Møteprotokoll

Utvalg: **Stabbursdalen nasjonalparkstyre**
Møtested: Stabbursnes Naturhus og Museum
Dato: 22.03.2017
Tidspunkt: 10.00 – 15.00

ST 15/2017 Behandling av skisse/plantegning til gjeterhytte tilhørende sak ST 29/2016

Ny skisse/plantegning av gjeterhytte tilhørende styresak ST 29/2016, s. 1.

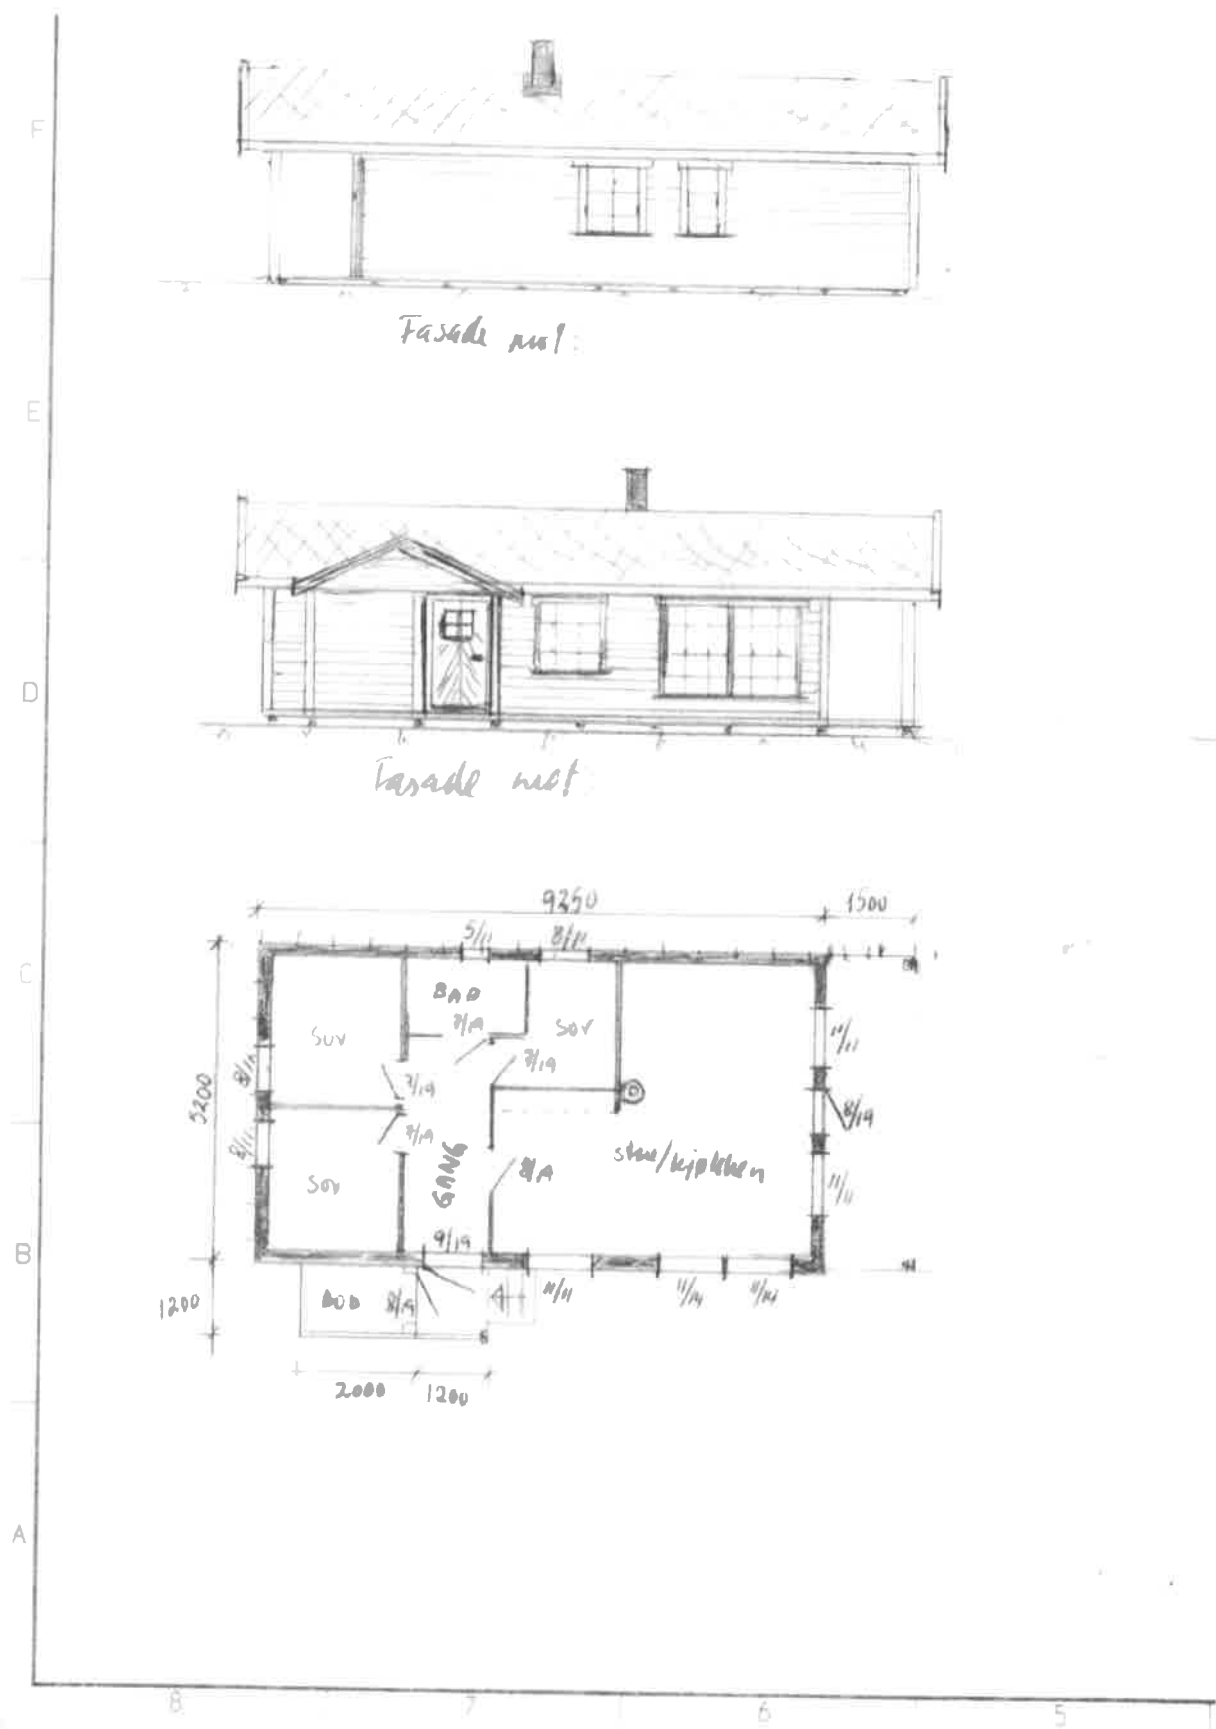
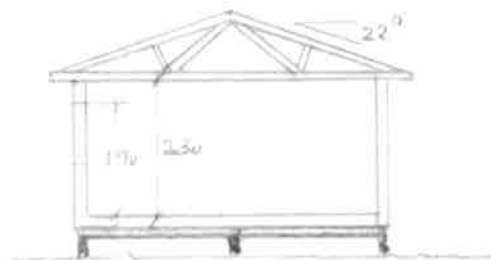
Stabbursdalen nasjonalparkstyre fikk inn ny skisse/plantegning fra tiltakshaver innsendt 17. mars 2017. Den nye skissen/plantegningen skisserer en gjeterhytte på 50,5 m² inkludert en bod på 1,44 m². I tillegg har gjeterhytten en overbygd terrasse på 7,8 m², en terrasse på 1,44 m² ved inngangsparti og et liten trapp. Det totale bebygde arealet blir på 59,74 m². Etasjehøyden er satt til 2,3 meter og takvinkelen er satt til 22 grader. Skissen/plantegningen avviker noe fra vilkårene som er satt.

Det var ikke søkt spesifikt om terrasse/platting eller veranda i tilknytning til gjeterhytten, men av første skisse/plantegning som ikke ble godkjent fremkommer det to terrasser med takoverbygg. Forvalter tok ikke stilling til utforming av terrasse eller om det skal tillates takoverbygg over terrasse i vedtaket ST 29/2016, siden skissen/plantegningen ikke ble godkjent. Skissen/plantegningen skulle tas opp på nytt for behandling av styret for endelig godkjenning.

Terrasse med takoverbygg og understøtte vil medføre økt bruksareal. Forvalter mener derfor at skissen/plantegningen overstiger grensene for hva som bør tillates ved oppføring av ny gjeterhytte i Stabbursdalen nasjonalpark i henhold til forvaltningsplanen. Det har tidligere ikke blitt tatt stilling til om gjeterhytter skal kunne ha terrasse/platting eller veranda med understøtte. Det er heller ikke blitt tatt stilling til om dette skal komme i tillegg til de 50 m² som tillates for gjeterhyttens bebygde grunnflate eller inkluderes inn i de 50 m². Ved tidligere saksbehandling har det blitt benyttet prosentberegninger ved tillatelse til utvidelse av bygg og byggverk slik at behovet for en fast ramme ikke var nødvendig.

Ny skisse/plantegning tilsendt 17. Mars 2017 godkjennes ikke.

- Terrasser tilknyttet gjeterhytten skal ikke overstige 8 m² totalt. Tidligere oversendte skisse/plantegning sine mål viser totalt 9,24 m² og krever at terrassene reduseres med 1,24 m².
- Takoverbygg over terrassene skal ikke være større enn terrassenes størrelse.

- Takvinkel skal settes til 22,5 grader, jf. tidligere vedtak tilhørende ST 29/2016.
- Etasjehøyden skal settes til 2,4 m, jf. tidligere vedtak tilhørende ST 29/2016.

- Terrasser tilknyttet gjeterhytten skal ikke overstige 8 m² totalt. Tidligere oversendte skisse/plantegning sine mål viser totalt 9,24 m² og krever at terrassene reduseres med 1,24 m².
- Takoverbygg over terrassene skal ikke være større enn terrassenes størrelse.

Stabbursdalen nasjonalparkstyre delegerer myndighet til forvalter til å godkjenne ny skisse/plantegning når ny skisse/plantegning tilfredstiller de krav som er stilt i dette vedtak.
